# 核定階段

1. 是否套疊工區週邊生態敏感區圖層？【龍泉圳南支線 1K 段等圳強化工程】

龍泉圳南支線 1K 段等圳強化工程

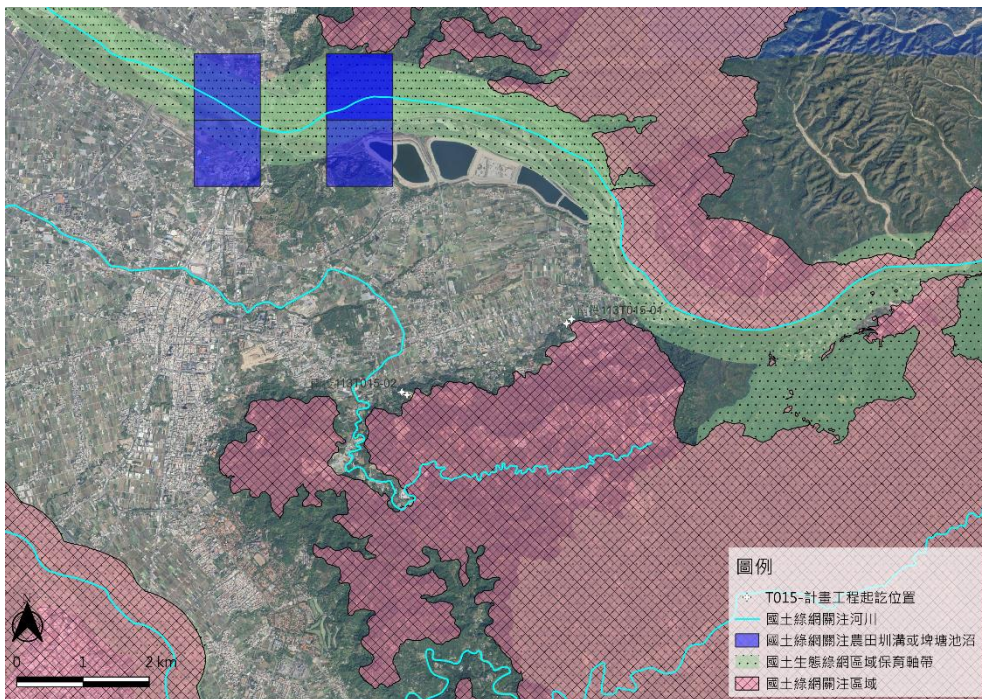
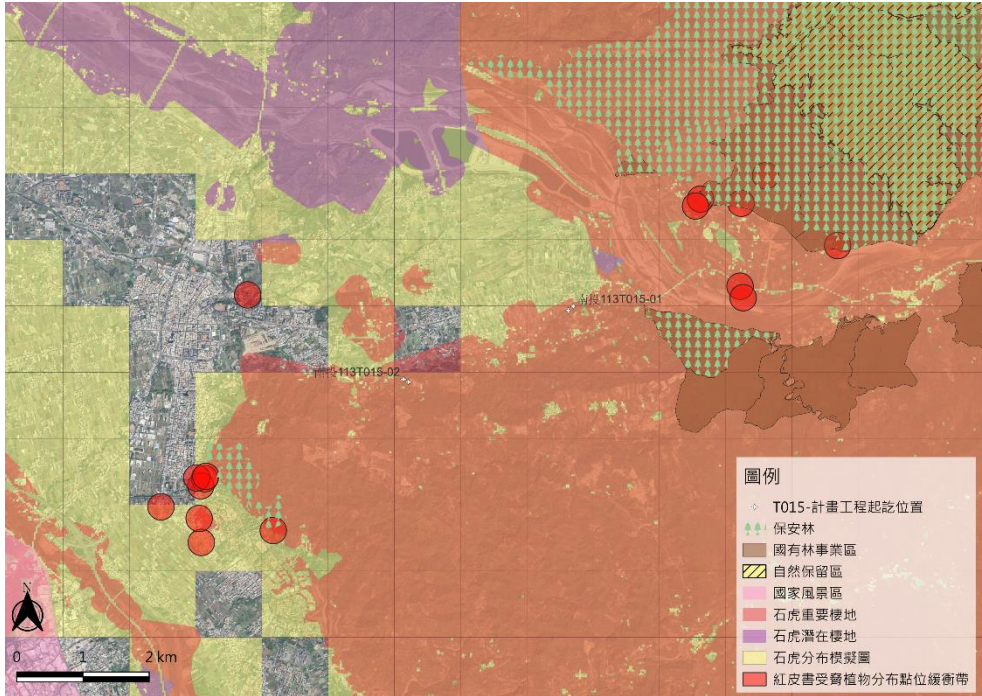
是，生態敏感區套疊結果說明：涉及石虎重要棲地和石虎分布模擬圖，鄰近國土綠網關注區域(西五)
